## Nuevo tornillo - Polea tensora 531 0274 30

531 0274 30

Situación 12.2007  
**INA 0014**

Fig. 3: Tornillo INA

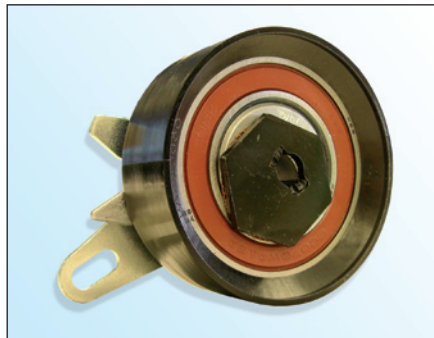
En el marco del desarrollo continuo de nuestros productos y de la seguridad de la calidad INA suministra con la polea tensora **531 0274 30** un nuevo tornillo (fig. 3).

- Cabeza de tornillo plana con Torx
- Cabeza de tornillo  $\varnothing 18,5$  mm
- Clase de resistencia **10.9**
- Seguro del tornillo en la rosca
- Con retención de par

INA recomienda cambiar el tornillo original (fig. 2) por el tornillo suministrado.

**Par de apriete: 20 ± 1,5 Nm**
